### ①固定片

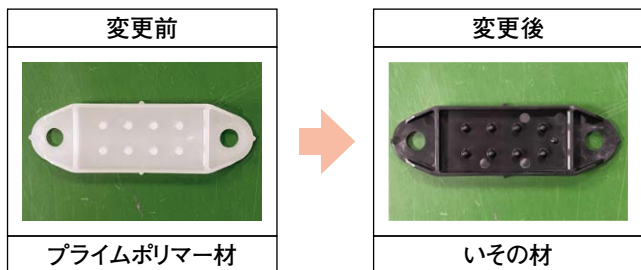
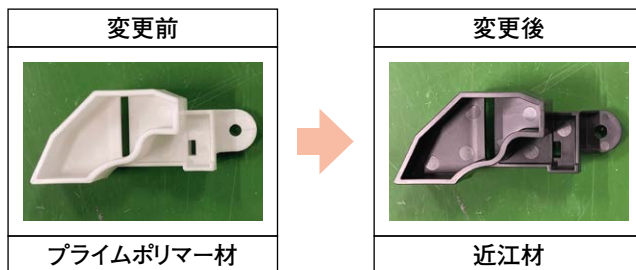
■CO<sub>2</sub>削減のため、大便器に使用する下記部材を再生材へ切り替えます

### 変更点

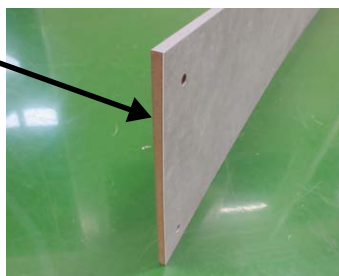
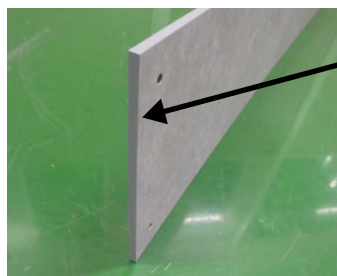
■カウンター仕様、水栓金具の選択により異なっていた小口張りの箇所(1~3方)をカウンター設置面を除く3方小口張りに統一します

小口張り  
なし

小口張り  
あり

※変更箇所は壁と接する面での小口張りかつ、シリコン系シーラントを塗布する部分のため、施工後の外観は変わりません。(下記画像はシーラント塗布無し)
